雨水処理設備等の実施計画変更（補足説明資料） 変更内容に対するコメント回答

2016年12月9日

東京電力ホールディングス株式会社

【堰のかさ上げに関する現状と今後の方針】

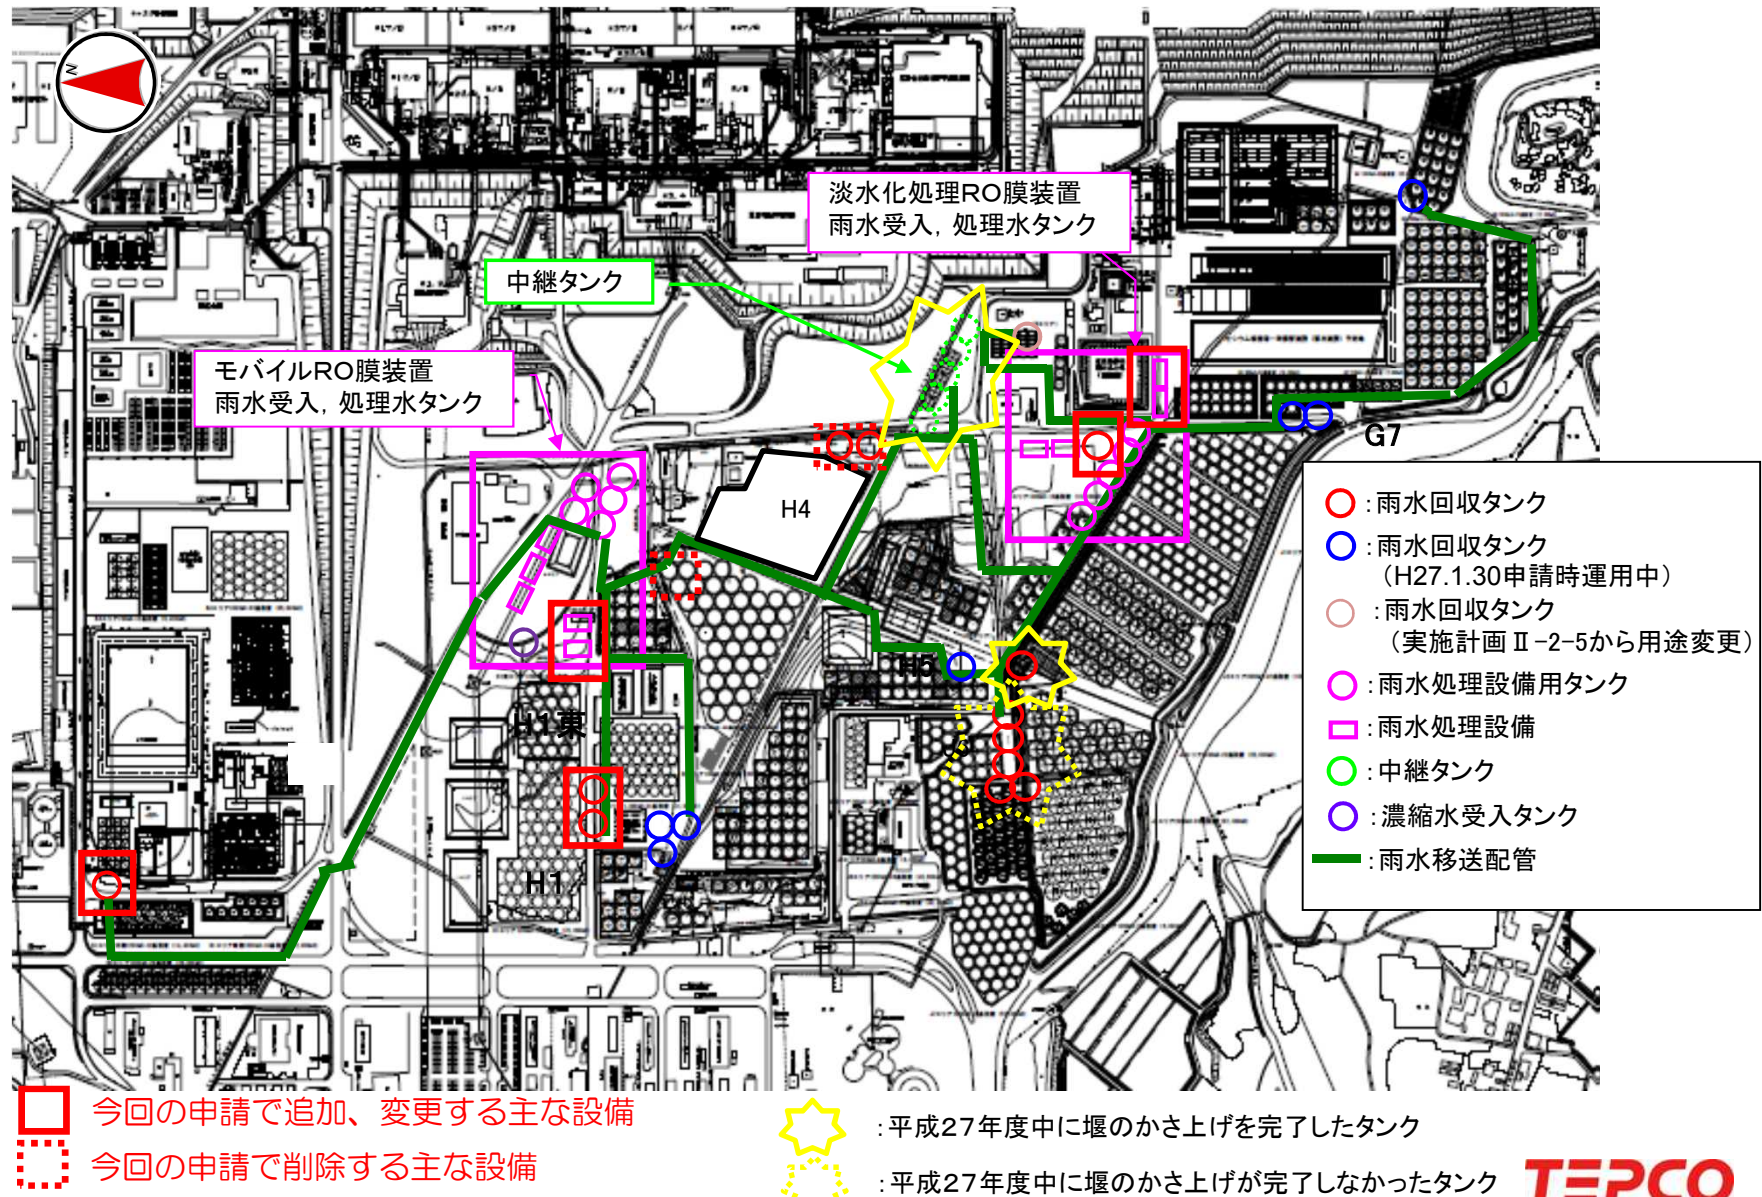
1. 堰のかさ上げに関する方針について

一方、雨水処理設備等で使用するタンクは処理プロセス内のタンクであり、散水するまでに一時的に使用することから、タンク堰高さは、設置済のタンクについては0.2m以上確保することとし、今後は施工性を考慮し全てのタンクについて運用管理に支障のない範囲で可能な限り高さを確保する。設置済のタンクについて、~~堰のかさ上げは平成27年度内に実施することとする。鉄板の堰については、鉄板の継ぎ目を全溶接することとする。また、~~は、運用管理に支障のない範囲で、順次可能な限り堰のかさ上げを実施すると共に、~~施工にあたっては、~~堰内に伸縮性の高いシーリング材を塗装する。

実施計画記載の平成27年度内に堰のかさ上げを実施することとしていた設置済のタンクとは、認可当時に設置済、もしくは設置中であった中継タンク5基、雨水回収タンク6基であり、そのうちの中継タンク5基、雨水回収タンク1基については平成27年度中に堰のかさ上げを実施済み。

※認可当時に既に運用を開始しているタンク、もしくは直後に運用を開始する必要があったタンクについては、当該タンクのリプレイスに合わせて堰のかさ上げを計画することとしていた。

周辺設備との作業干渉で、平成27年度中に堰のかさ上げを実施できなかったタンクについては、優先的にフランジ型タンクから溶接型タンクへのリプレイスを実施する方針であり、これに合わせて運用管理に支障の無い範囲（堰外より堰内を目視確認可能であること、堰内へ出入りが容易なこと等を考慮し、1m程度の高さ）で堰のかさ上げを実施することとする。

リプレイスが完了するまでの間は、パトロールにて漏えい確認を行いながら、現状の堰高さにて運用を継続する。
